Neher Newsletter Juli 2022

Transpatec TFM – ab sofort lieferbar

Mindestmaßerhöhung bei Plisseesystemen

Transpatec TFM

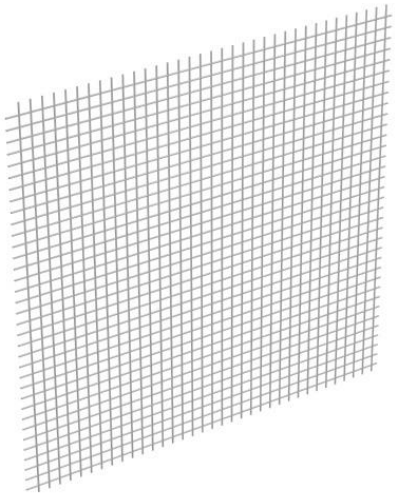
Es wurde mit einer Maschenweite von 0,7 x 0,7mm ausgestattet, um eine Verwechslung mit Polltec TFP, Maschenweite 1,27 x 0,56mm, zu vermeiden.
Gelegentlich gibt es auch Ausschreibungen, die eine Maschenweite in Breite und Höhe unter 1mm gegen Kleinstmücken vorschreiben. Diese Anforderung können wir nun abdecken.

Der Übergang von Wellenprofilen mit Transpatec TFM für Rollo mit länglicher Maschung, auf Wellenprofile mit dem neuen Transpatec TFM für Rollo mit quadratischer Maschung wird fließend sein.

Farbe:	Anthrazit (TFM)
Material:	Polyester FX6-modifiziert und mit Anti-Schmutzbeschichtung Gewicht: 60 g/m²
Maschenweite:	0,70 x 0,70 mm
projezierte Fadenstärke:	0,13/0,15 mm
projezierte offene Fläche:	65%
Luftdurchlässigkeit:	3,2 m/s bei 0,15 mbar Differenzdruck (Nullwert der Prüfanlage 0,10 mbar)

Der Gewebeaufbau entspricht dem von Transpatec, wobei die Maschenweite auf 0,70 x 0,70 mm reduziert wurde. Selbst bei dieser geringen Maschenweite erreicht das Transpatec TFM-Gewebe eine hervorragende Durchsicht und eine um ca. 20% höhere Luftdurchlässigkeit als bei einem Standardfiberglasgewebe.

Robustec - Beschichtetes Edelstahlgewebe V2MG

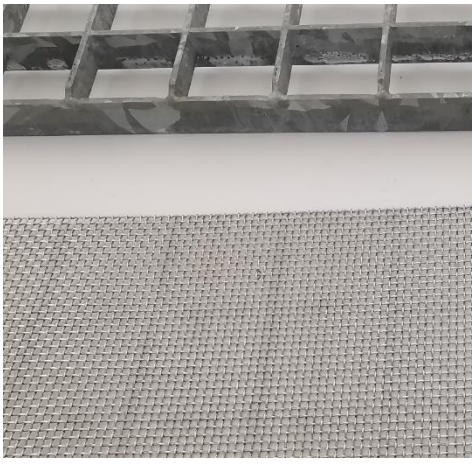
Der Grund hierfür ist, dass es beim unbeschichteten Edelstahlgewebe im Herstellungsprozess zu einer Streifenbildung kommen kann.
Außerdem ist es möglich, dass durch Kontaktkorrosion eine Stegabzeichnung hervorgerufen wird.

Streifenbildung

Stegabzeichnung

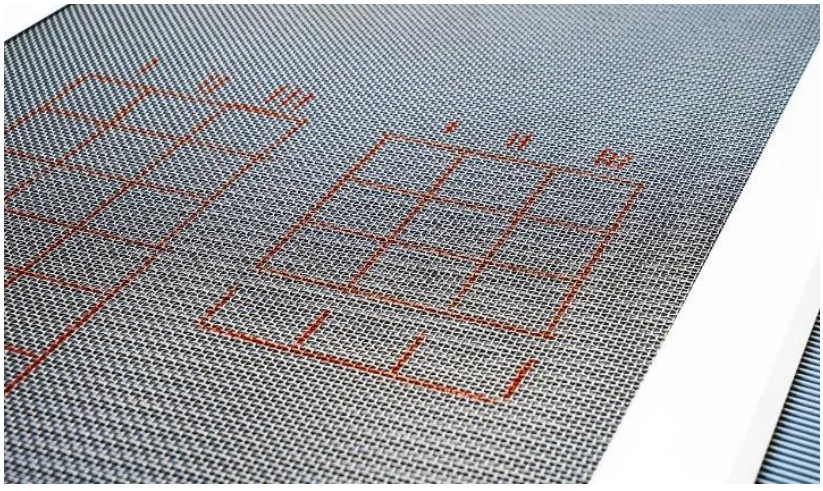
Das neue pulverbeschichtete Gewebe ist optisch sehr ansprechend, hoch abriebfest und dauergetestet. Es hat eine 40% höhere Festigkeit gegen Druckbelastung und es entsteht weder eine Kontaktkorrosion noch Flugrost.

Edelstahlgewebe unbeschichtet

Edelstahlgewebe beschichtet

Beispiel SP1/40

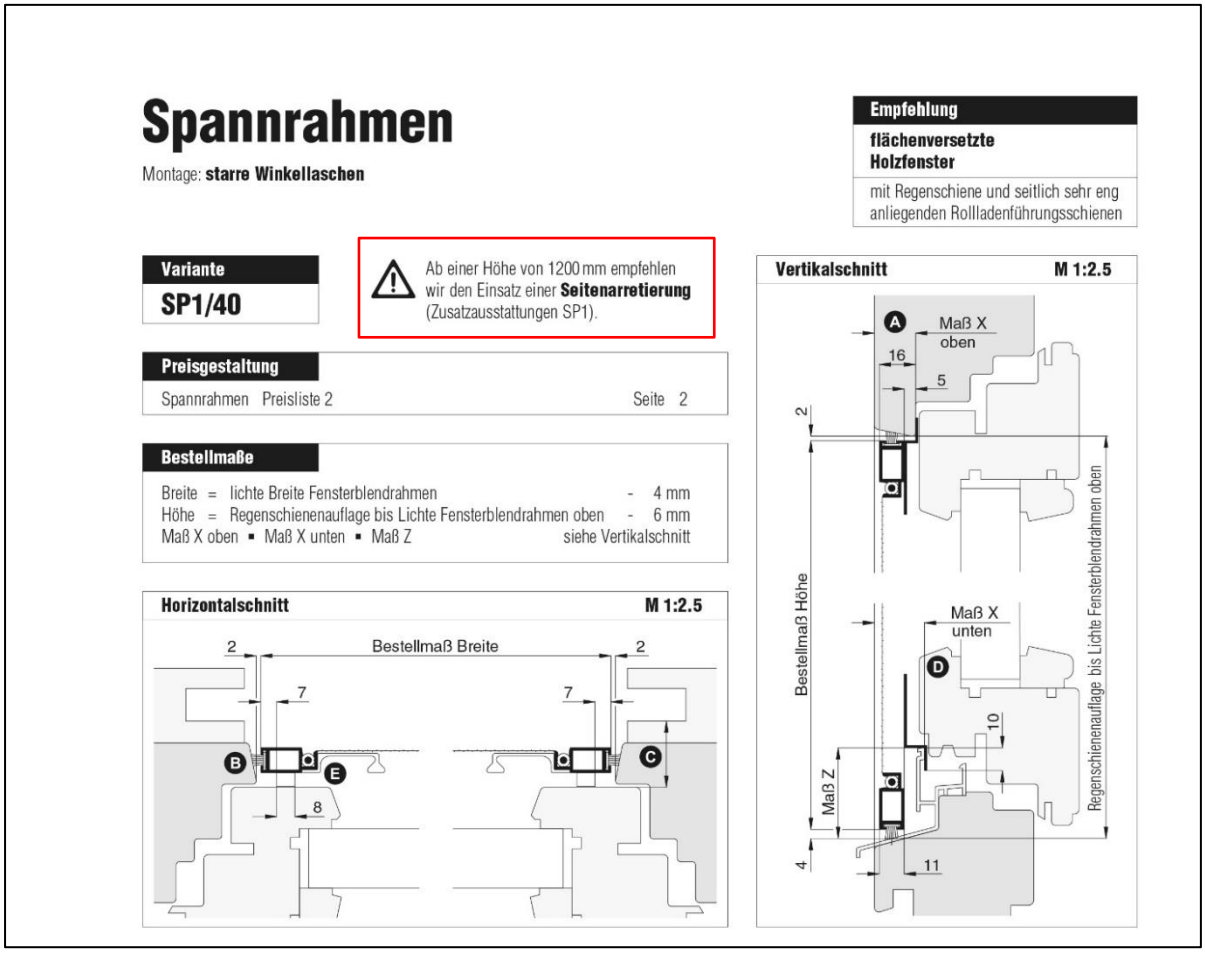
Die Variantenblätter folgender Spannrahmenvarianten wurden um den Hinweis aktualisiert, dass ab einer Höhe von 1200mm der Einsatz von Seitenarretierungen empfohlen wird.

Variante
PL 2/15

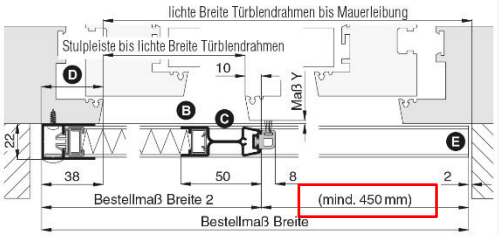
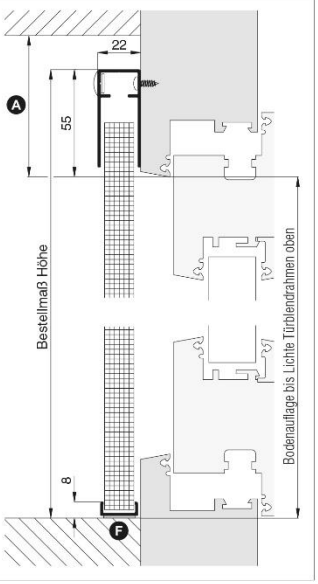
Bei den Plisseesystemen PL2/15 und PL2/19 wurde das Mindestmaß (Differenz von Bestellmaß Breite zu Bestellmaß Breite 2) von 335mm auf 450mm erhöht. Grund dafür war, dass nun auch Platz für eventuell gewünschte Montagebohrungen vorhanden ist. Beispiel PL2/15
